改善箇所説明図

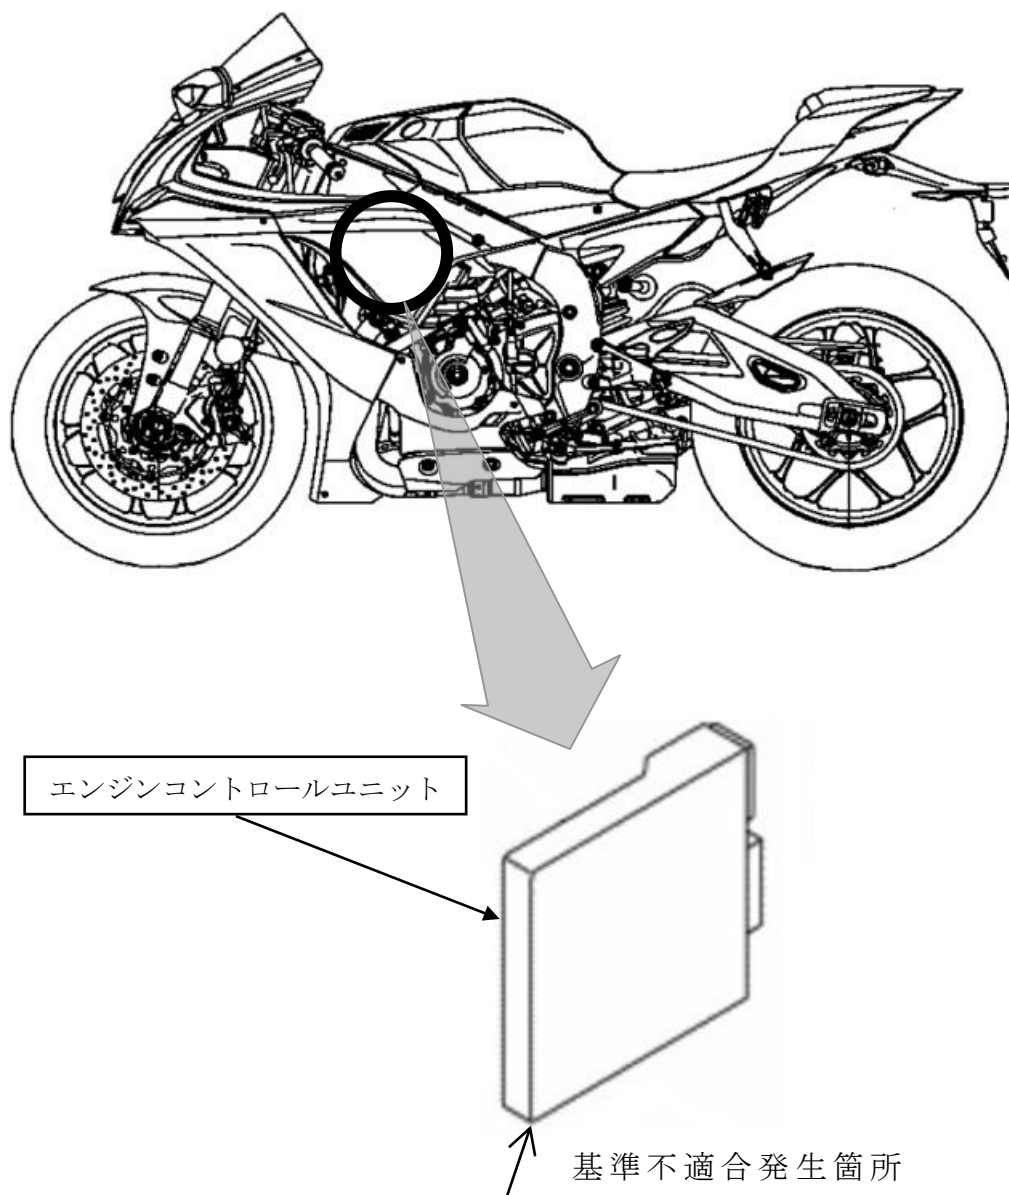
エンジンコントロールユニットにおいて、車載式故障診断装置の制御プログラムが不適切なため、大気圧センサの故障を検知できないことがある。そのため、保安基準第31条（車載式故障診断装置の基準）に適合しないおそれがある。

改善の内容：全車両、車載式故障診断装置の制御プログラムを対策プログラムに書き換える。
